Projet éolien du Plateau de Pardines

Notice explicative relative à la suppression d'une éolienne

Futures Energies Plateau de Pardines SAS
2 place Samuel de Champlain
92400 COURBEVOIE

Carte 4 – Sensibilités ornithologiques sur le projet du plateau de Pardines.

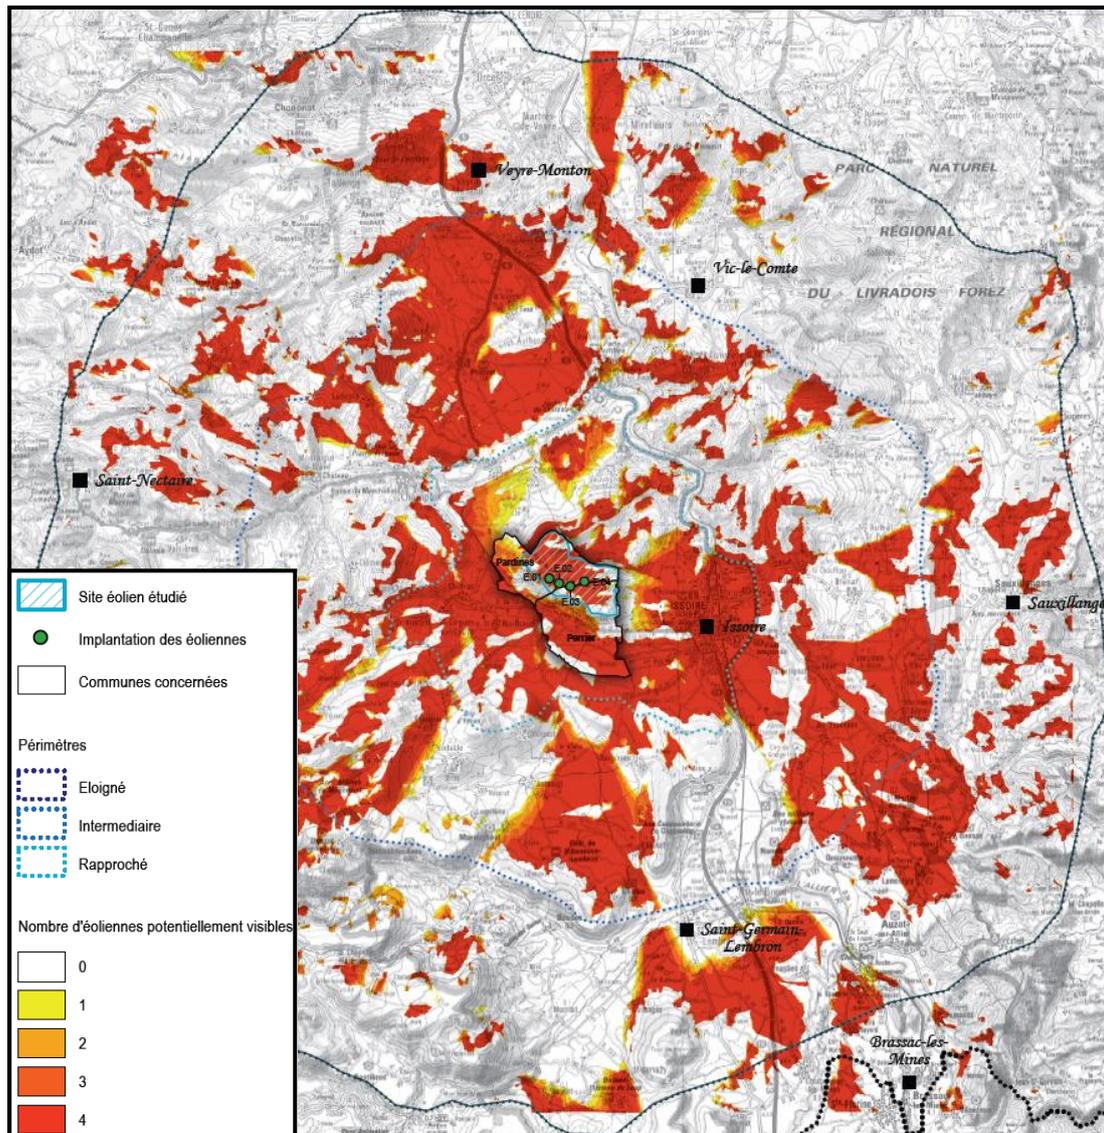
En effet, l'éolienne E5 aurait été située « *sur un secteur de chasse de rapaces et de reproduction probable pour l'Édicnème criard et la Caille des blés. Elle serait aussi située à moins de 500m d'un secteur de reproduction probable de Milan noir et à moins de 400m du secteur de reproduction probable du Faucon crécerelle.* » (extrait de l'annexe 6 – Etude avifaunistique – EXEN)

Par conséquent, la suppression de l'éolienne n°5 permet de supprimer les risques de perturbation au nid et de risque de collision. Ainsi les mesures de réduction d'impact pourront également être adaptées en conséquence.

Enfin, la suppression de l'éolienne E.05 répond également à la remarque suivante émanant de la première demande de compléments issus de l'inspection ICPE, à savoir : « Compte tenu de l'impact fort de l'éolienne E5 sur les oiseaux, proximité au secteur de nidification probable du Milan noir et du Faucon crécerelle, une réflexion devrait être menée par le porteur de projet afin de déplacer cette éolienne vers l'ouest ou la supprimer ».

Carte 5 – Zone d'influence visuelle du parc éolien du plateau de Pardines avec 4 éoliennes

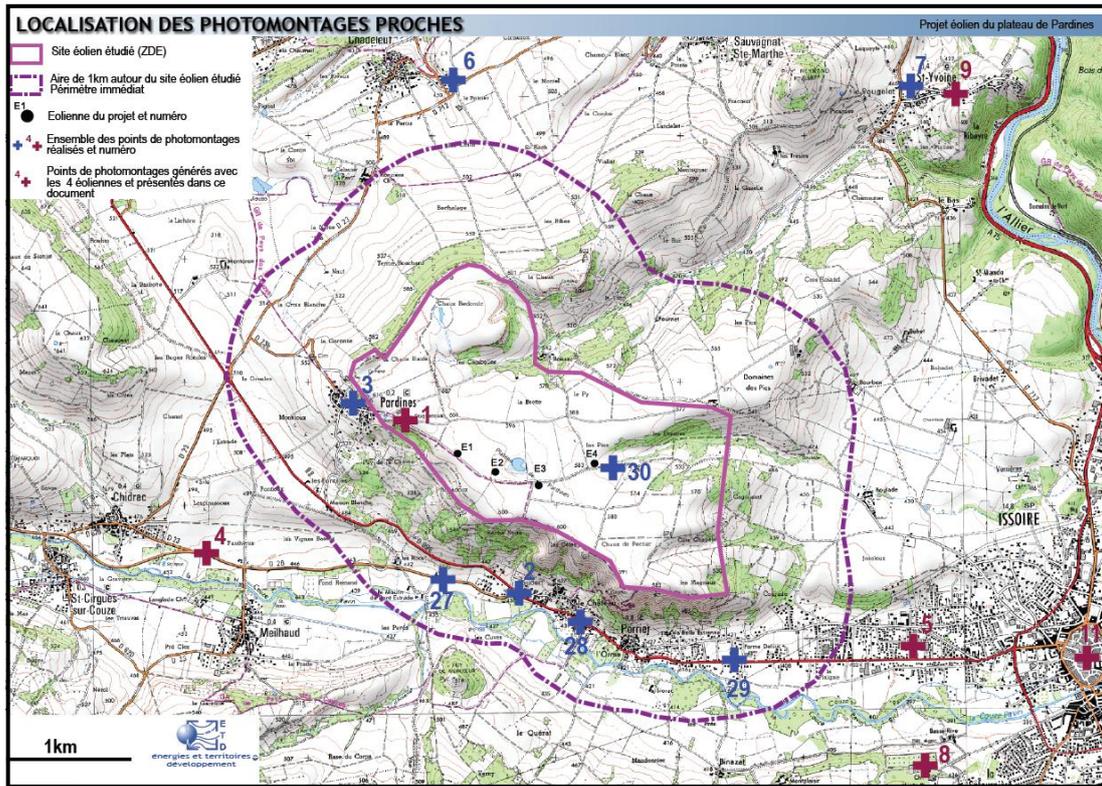
L'impact visuel du projet éolien du Plateau de Pardines est modifié suite à la suppression de l'éolienne E5. Une nouvelle carte des zones d'influence visuelle (carte 5 – ci-dessus) ainsi que de nouveaux photomontages ont été réalisés (cf. : *Etude d'impact sur l'environnement, Carnet de photomontages, Novembre 2014 – Annexe 11*).

La nouvelle carte des zones d'influence visuelle montre une diminution de la visibilité du parc sur certains secteurs, notamment à l'Est.

Photographie n°2 – Photomontage depuis l'Ouest d'Issoire (extrait du Carnet de photomontages, annexe de l'étude d'impacts sur l'environnement, page 14)

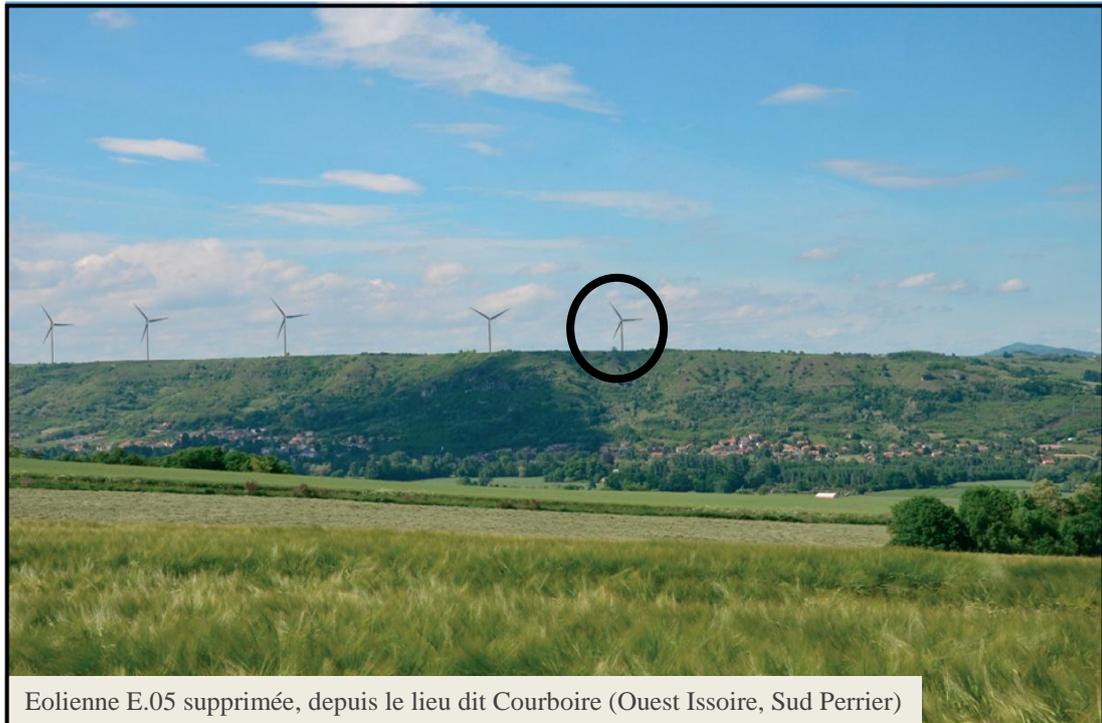
Dans le cadre de la suppression de l'éolienne E5, on note que la visibilité du futur parc est amoindrie depuis la commune d'Issoire. En effet, c'est l'éolienne E.05 qui était la plus visible. De même, des portions de pales de l'éolienne E.05 auraient été visibles depuis Perrier. L'amoindrissement de l'impact paysager du parc est lui visible sur la photographie ci-dessous.

Cartes 8 et 9 – Cartes isophoniques des bruits générés par le projet avec 4 et 5 machines. (extrait l'Estimation de l'impact sonore du plateau de Pardines, annexe de l'étude d'impacts sur l'environnement, page 22)

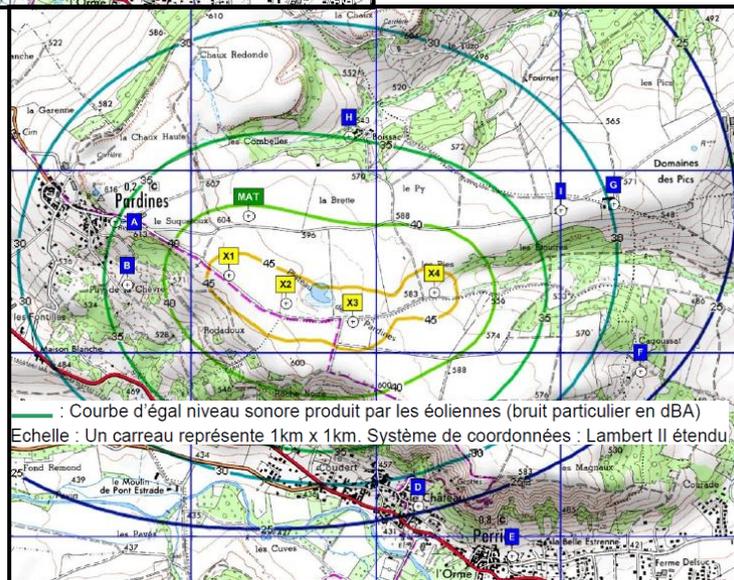
Les caractéristiques générales du site sont modifiées par la suppression de l'éolienne E.05 ainsi que l'ajout de l'habitation isolée. L'aire d'étude et d'impact acoustique est sensiblement réduite dans à l'Est des machines. Le futur bâtiment d'habitation étant relativement éloigné des futures éoliennes², les émergences relevées sont faibles dans la ZER³.
